Étude d'impact sur l'environnement

*Pour l'établissement d'une multiplateforme
de gestion des matières résiduelles*

**Régie intermunicipale de traitement
DES MATIÈRES RÉSIDUELLES**
MRC de La Matapédia et de La Mitis

Réponses aux questions du MELCCFP
Réponses et annexes A à S

Figure 2 : Territoires potentiels pour la localisation d'un lieu d'enfouissement technique avec plate-forme de compostage hors de la zone agricole et des terres publiques

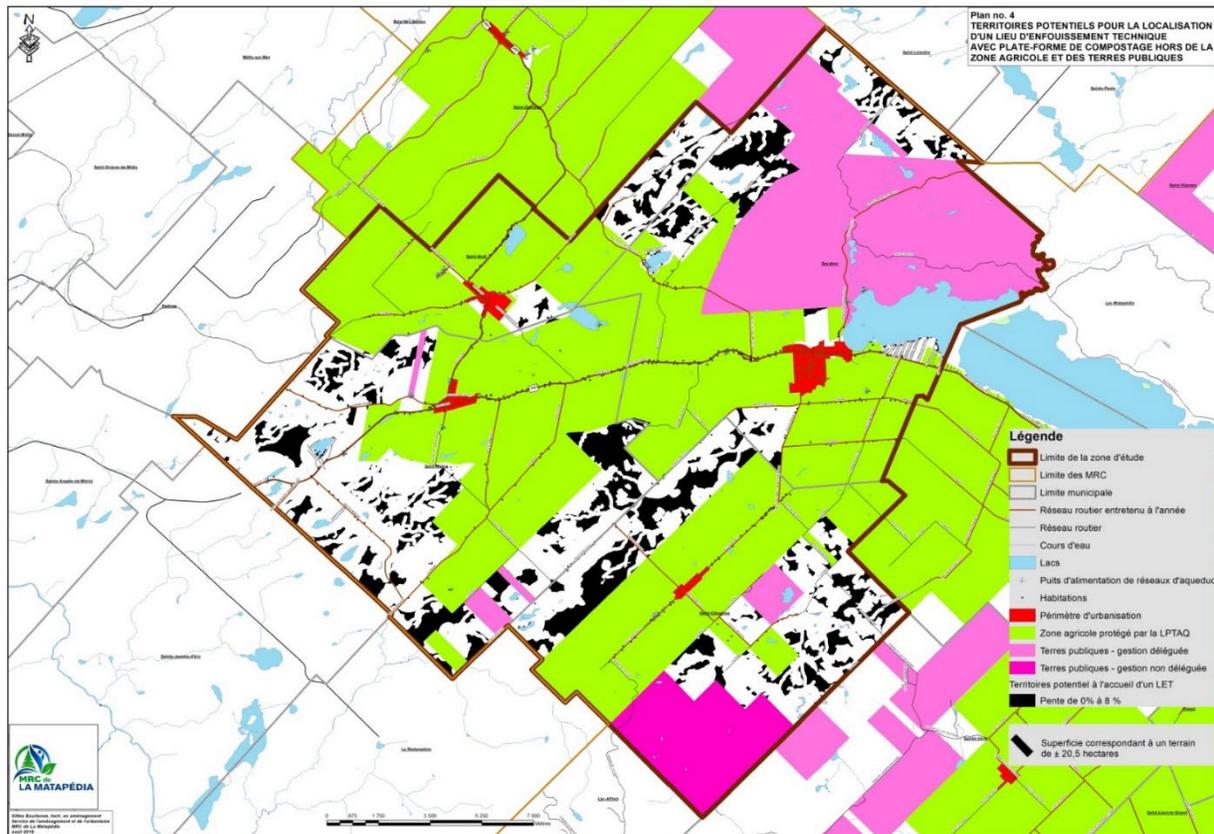
QC-2 Il n'est pas fait mention dans l'étude d'impact que d'autres sites, situés à Saint-Moïse ou ailleurs dans la région, ont été envisagés pour le développement d'un tel projet. Veuillez présenter l'analyse de variantes ayant mené au choix du site pour l'implantation du lieu d'enfouissement technique (LET) à Saint-Moïse.

En septembre 2019, le service d'Aménagement et d'urbanisme de la MRC de La Matapédia a produit, à la demande de la Régie, un document intitulé *Analyse visant la localisation de sites potentiels pour l'implantation d'un lieu d'enfouissement technique avec plate-forme de compostage pour la Régie intermunicipale de traitement des matières résiduelles (R.I.T.M.R) Matapédia-Mitis*. Le document précité se retrouve à l'**annexe A** de ce rapport. La zone d'étude a été déterminée d'abord en fonction de limiter le transport, donc près de la frontière entre La Matapédia et La Mitis et à proximité de la route 132. Les territoires de Sayabec, Saint-Cléophas, Saint-Moïse et Saint-Noël ont ainsi été retenus.

Figure 3 : Superficie des sous-bassins versants présents dans la ZP (en hectares)

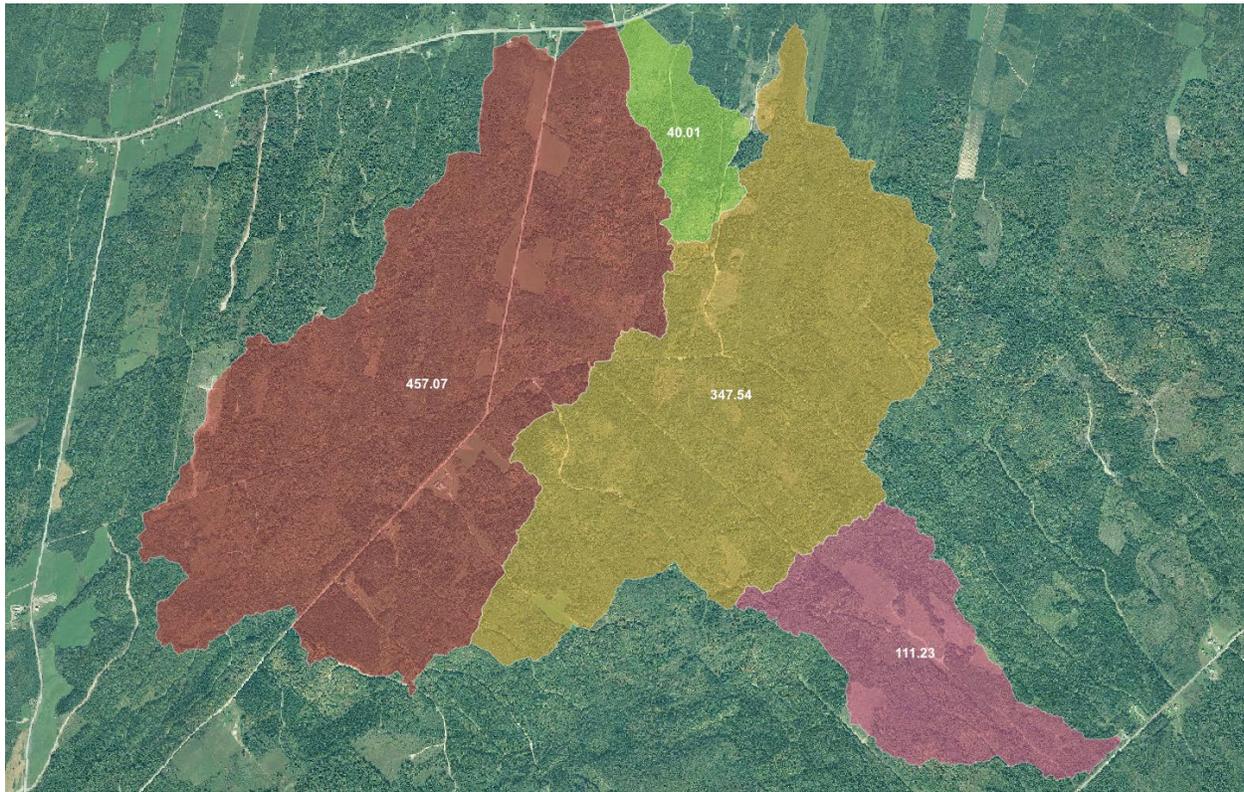
QC-63 L'initiateur peut-il fournir une version de la figure 5-3, plus démonstrative, c'est-à-dire avec des formes non opaques qui permettent de voir les cours d'eau et le système hydrique?

La figure ci-dessous reprend la figure 5-3 de l'ÉIES avec des formes non opaques permettant de mieux distinguer les caractéristiques du territoire.
